# Reactienota Zienswijzen

Ontwerp Chw Bestemmingsplan Kop  
van de Handelskade,  
beeldkwaliteitsplan, hogere  
grenswaarden wegverkeerslawaaai en  
aanmeldnotitie vormvrije MER-  
beoordeling

Gemeente Deventer  
november 2022

# BIJLAGE 1. FIGUREN MET INRICHTINGSGRENS EN BLUSSYSTEEM

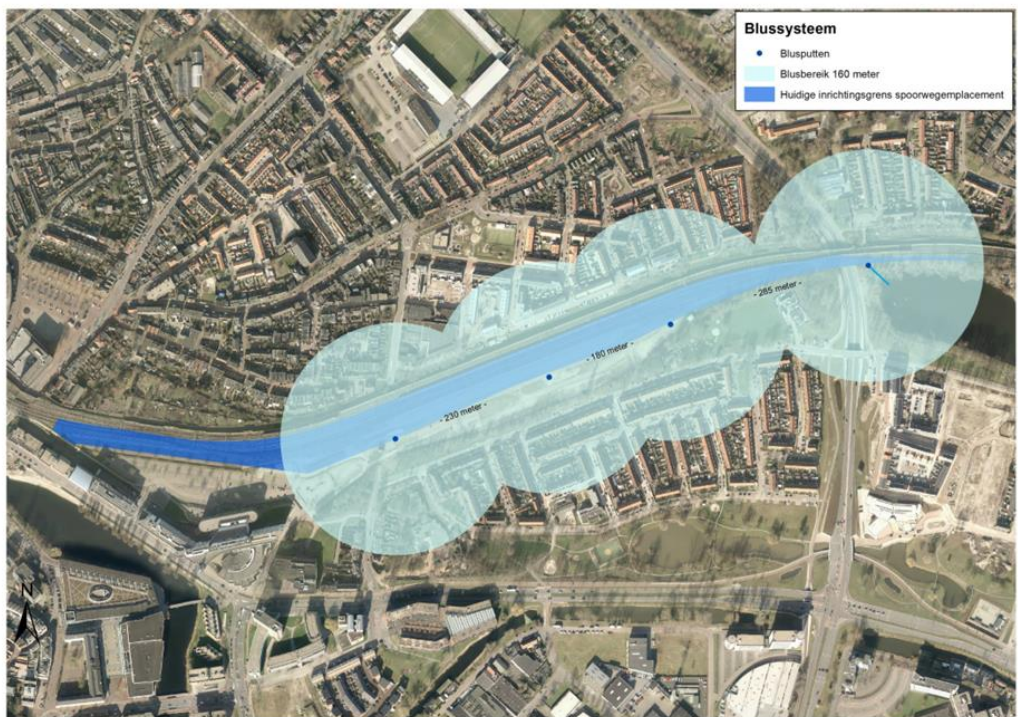
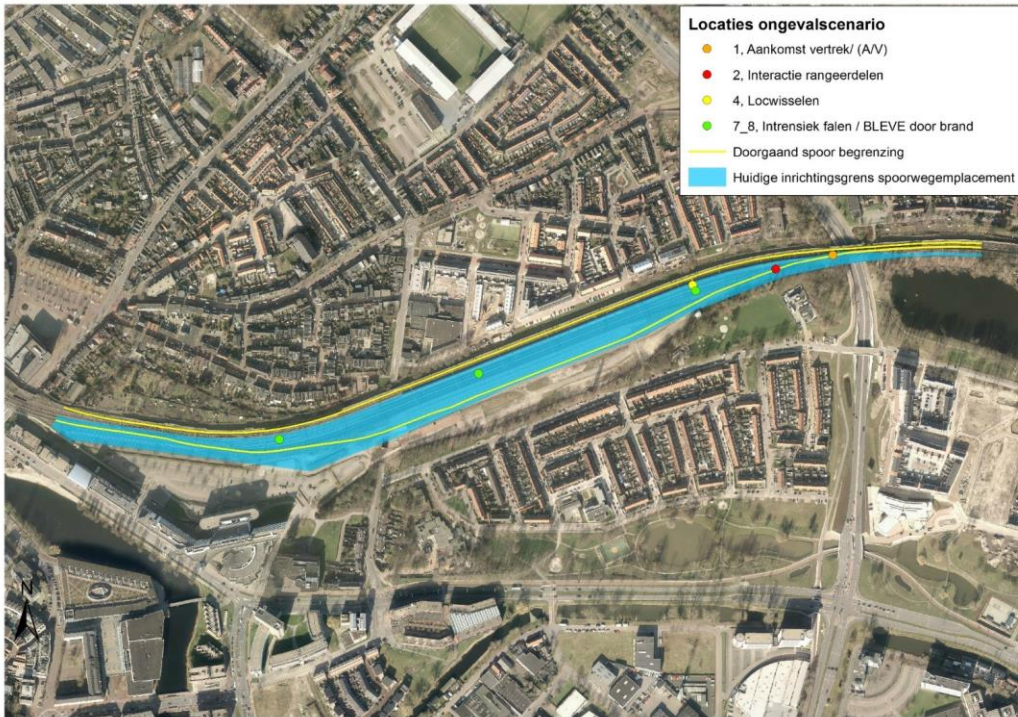
- b. In de bijlage (het onderzoek externe veiligheid) mist de indiener in de verantwoording groepsrisico punt 4 (de maatregelen ter beperking van het groepsrisico) en punt 5 (alternatieve ruimtelijke ontwikkelingen);

6. Het plangebied ligt nabij het spoorwegemplacement. Naar opvatting van indiener blijkt uit het ontwerpbestemmingsplan in onvoldoende mate hoe voorkomen wordt dat de toekomstige woningen een beperking van het huidige gebruik en realistisch toekomstig gebruik van het spoorwegemplacement met zich meebrengen;

- b. In het rapport van AVIV over externe veiligheid en in de bestemmingsplantoelichting is vermeld dat het groepsrisico ten aanzien van het spoorwegemplacement verantwoord dient te worden. Voor wat betreft de maatregelen ter beperking van het groepsrisico in relatie tot het spoorwegemplacement is het van belang op te merken dat het groepsrisico na realisatie van het onderhavige plan ongewijzigd blijft. De hoogte van het groepsrisico blijft 0,88 maal de oriëntatiewaarde. Dat is een gevolg van de langgerektetheid van het emplacement. De begrenzing van het emplacement is met een blauwe omlijning opgenomen in figuur 5 op pagina 14 van bijlage 8 bij dit ontwerpplan, de kwantitatieve risicoanalyse. Het plan Kop Handelskade bevindt zich aan de uiterste westzijde van het goederenemplacement. De hoogste ongevalskans bevindt zich op de plaats waar het rangeerverkeer weer invoegt bij het doorgaand verkeer. Dit is het scenario “interactie rangeerdelen” ter hoogte van coördinaat x 209.065 y 474.692 ter hoogte van de Tjoenerstraat in Deventer. In de voornoemde figuur 5 op pagina 14 van de QRA is die locatie zichtbaar als een blauwe stip in het middelpunt van de gele PR 10-7 risicocontour. Deze locatie bevindt zich op een afstand van bijna 1000 meter van Kop Handelskade en hebben door de grote afstand op dat plan geen reken technische gevolgen. De kopmaakhandeling op het emplacement vindt ook niet ter hoogte van dit plan plaats. Het zwaartepunt daarvan bevindt zich ten oosten van de Veentunnel (Veenweg). Dit blijkt ook uit de locaties en bereik van de blusmonitoren op het emplacement. Zie hiervoor de bijgevoegde afbeelding “blussystemen”. ProRail heeft in samenspraak met de Veiligheidsregio IJsselland en de gemeente Deventer de bereikbaarheid voor hulpdiensten en de bestrijdbaarheid van incidenten op het emplacement geoptimaliseerd tot de huidige inzichten. De locatie van het meest westelijk gelegen ongevalspunt bevindt zich op ongeveer 260 meter van het plangebied. Dat betreft het punt waar de aankomende loc afkoppelt en omrijdt. Ter hoogte van de Tjoenerstraat worden de wagons weer aangekoppeld voor vertrek richting Duitsland. Zie hiervoor de bijgevoegde afbeelding “locaties ongevalsscenario’s”. Op deze afbeelding is tevens de inrichtingsgrens en in geel de bundel van de doorgaande sporen aangegeven. De spoorlayout ter hoogte van het plan

is niet geschikt om kopmaakhandelingen uit te voeren. Op Google Maps en op de jaarlijkse luchtfoto's van de gemeente Deventer is dit goed zichtbaar. Op de "kopsporen" (sporen voorzien van een stootblok), ter hoogte van het plan zouden ketelwagens kunnen worden gestald. In de omgevingsvergunning milieu van het emplacement is het stallen of "overstaan" in jargon van ketelwagens met gevaarlijke stoffen echter verboden op het emplacement. Uitsluitend de kopmaakhandeling met gevaarlijke stoffen is toegestaan in de vergunning.

Geconcludeerd kan worden dat ter hoogte van het plangebied geen handelingen met gevaarlijke stoffen plaatsvinden. Vandaar dat het groepsrisico niet wijzigt ten gevolge van het emplacement. Ter hoogte van het plan is er in feite uitsluitend doorgaand spoorverkeer met gevaarlijke stoffen waarmee rekening moet worden gehouden. De "ontwikkelmogelijkheden" die in de zienswijze worden genoemd, missen onderbouwing. Mochten daartoe gefundeerde plannen zijn, dan zullen die moeten worden getoetst binnen de daartoe geëigende juridische kaders.

Verder kan in het kader van de beperkte verantwoordingsplicht worden vermeld dat het plangebied in alle windrichtingen kan worden ontvlucht. De aanrijdtijd voor de hulpdiensten vanaf de kazerne aan de Schonenvaarderstraat is kort. Zoals reeds onderbouwd bij de verantwoordingsplicht bij het spoorwegemplacement voldoet de bereikbaarheid en de bestrijdbaarheid van incidenten op het emplacement aan de laatste eisen, zoals een korte aanrijdtijd en tweezijdige windrichtingonafhankelijke toegangen voor de hulpdiensten. Daarbij garanderen de blusmonitoren onbeperkte hoeveelheden bluswater. Na enkele uren inzet is een back up voorzien vanuit het Overijssels kanaal. Op de kazerne is voldoende blusschuim voorzien voor incidenten die niet met water kunnen worden geblust. De toelichting van het bestemmingsplan wordt hierop aangevuld.
